RAPPORT n°: 322756/3  
Membre n°: ..... Quittance n°: .....  
Installation: Nom:  
Adresse: Rue de la Gendormerie 33  
4141 Louveigné  
Date de visite: 26-07-02  
Propriétaire ou Mandataire: Tél.: .....

### PROCES-VERBAL DE CONTROLE D'UNE INSTALLATION ELECTRIQUE A BASSE TENSION

Clos des doges  
 rue de la Gendarmerie 33 à 4141 Louveigné

BAG sa	VUE-EN-PLAN CAVES	Lot 6
	<b>Clos des Doges à Louveigné</b>	
Scale: 1/50		Pir.lot-EX1-010-F(plan -1)

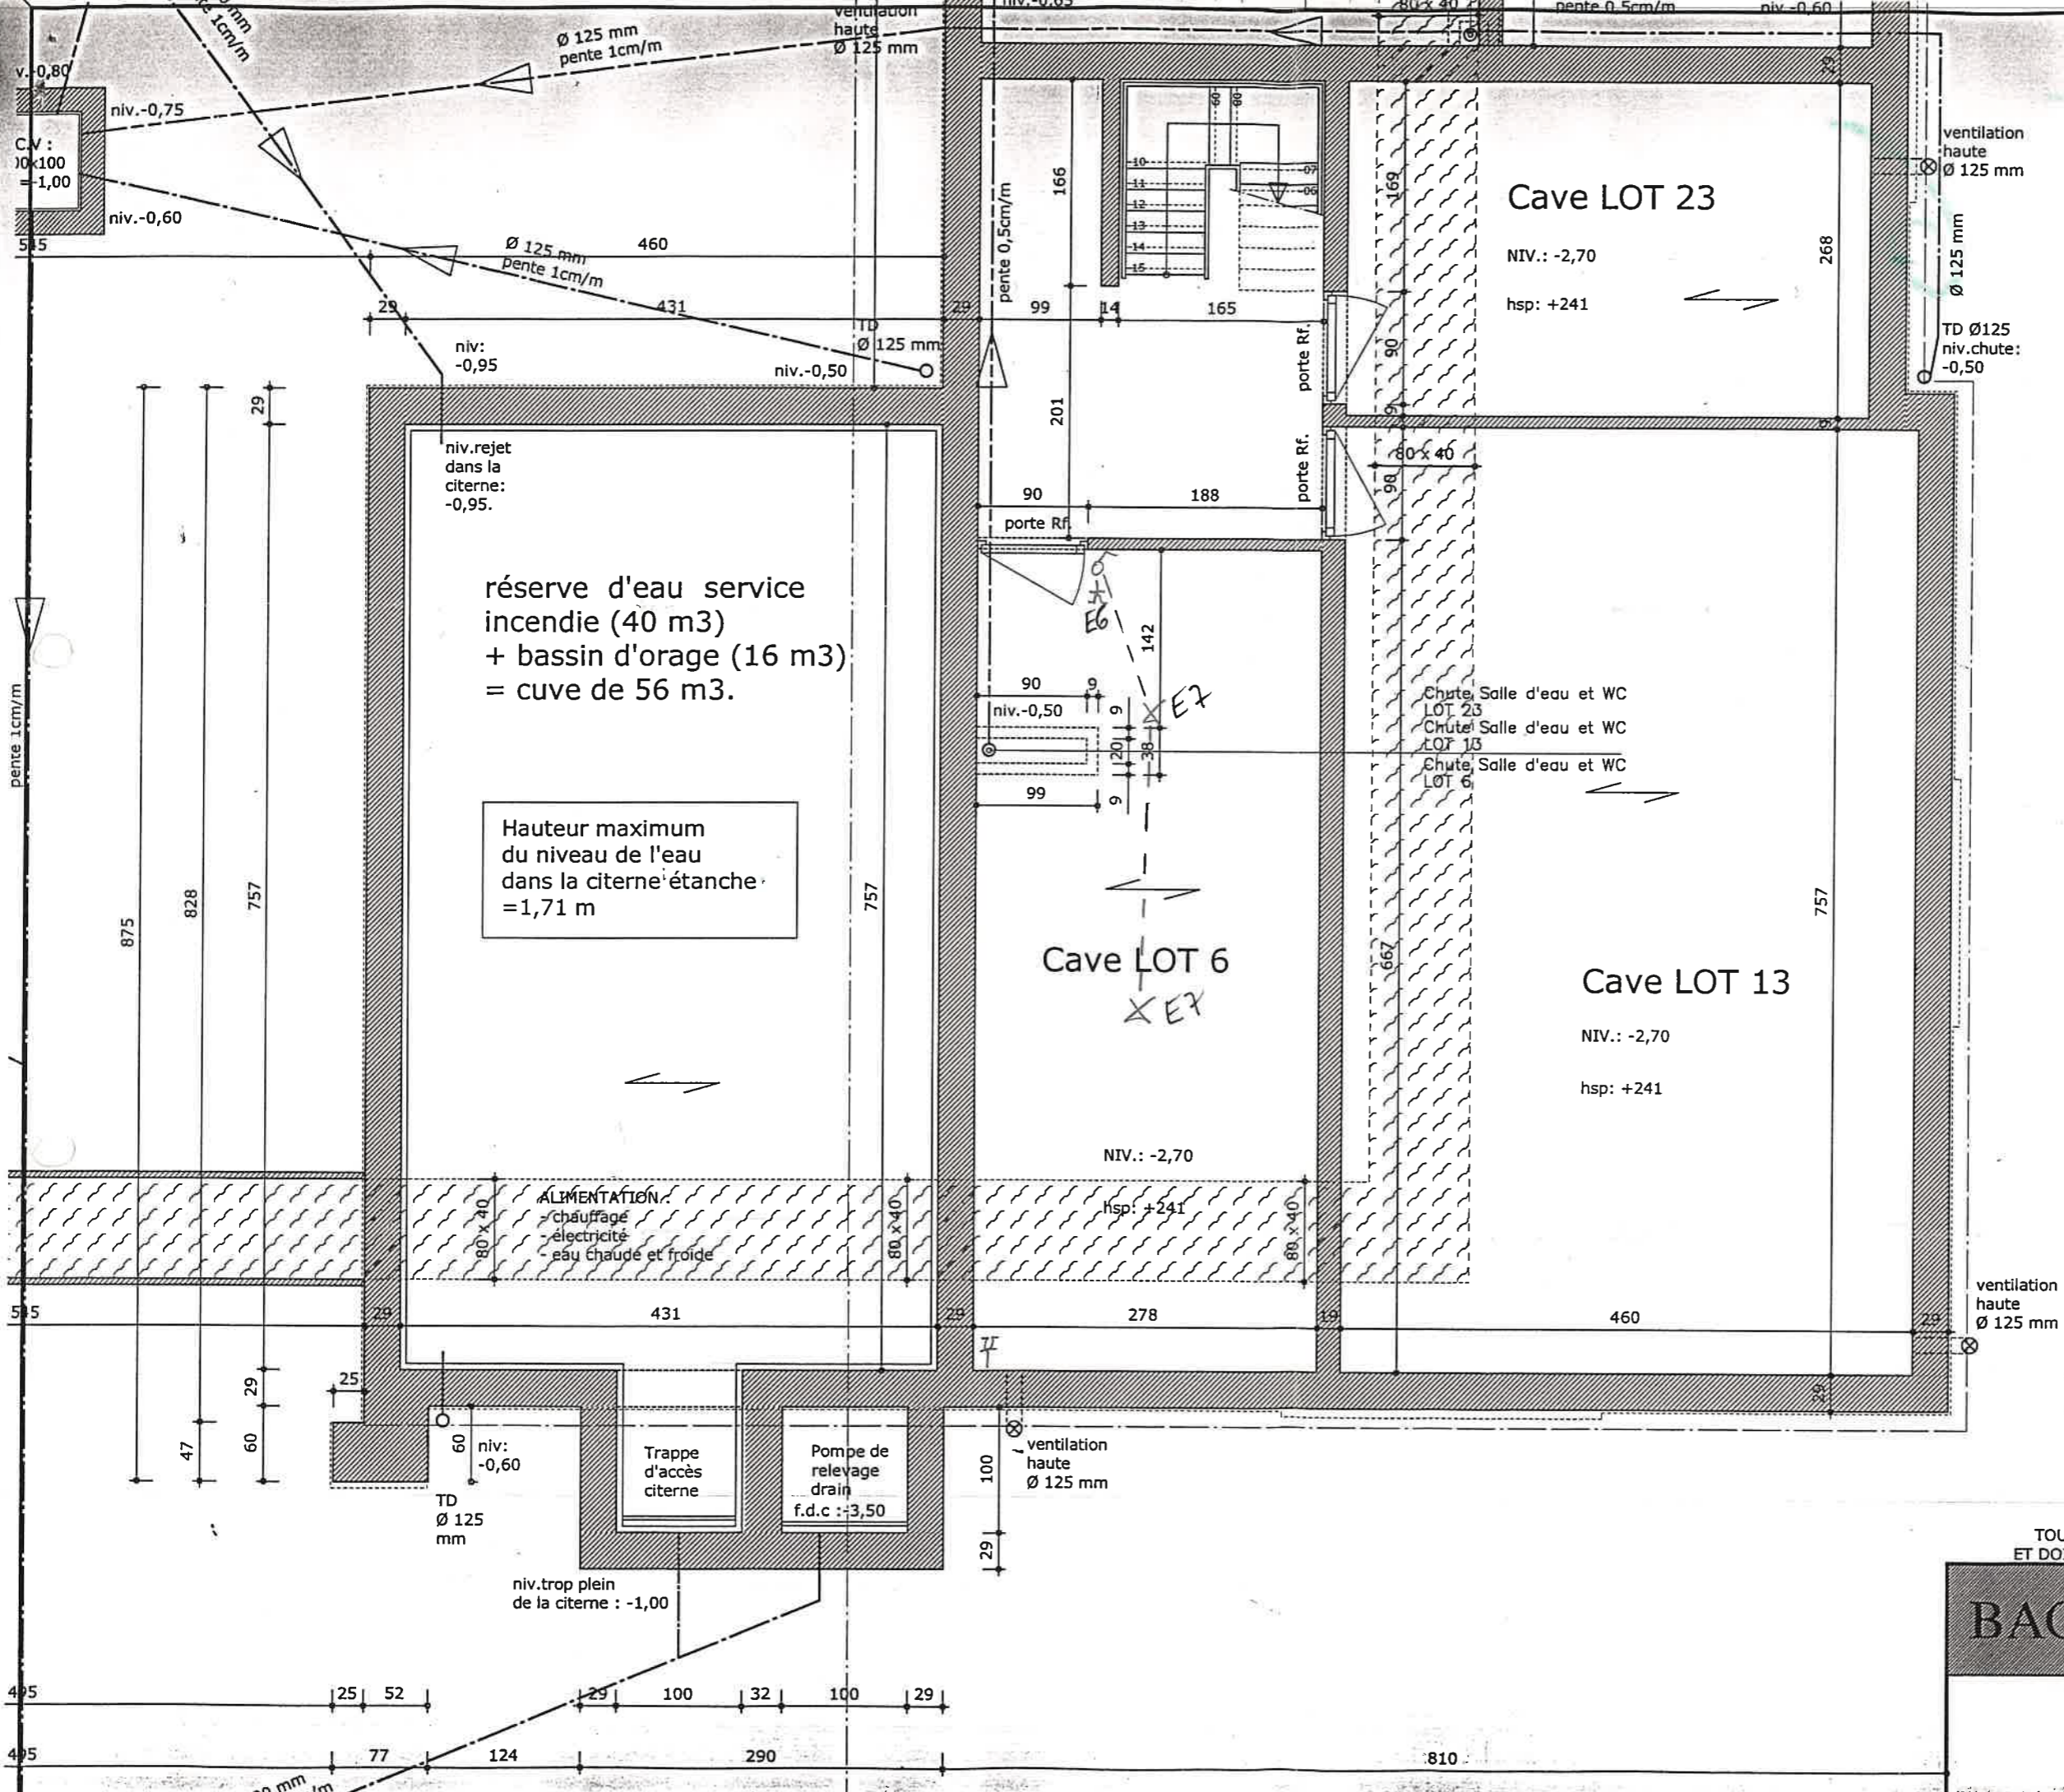
INFRACTIONS (voir la signification des numéros au verso):  
Neant  
Rem: la cave est en attente  
l'équipement électrique principale est en attente  
la lampe (en attente) dans le volume de protection de la  
salle de bain (Vol 2) doit avoir un degré de protection de IPX4
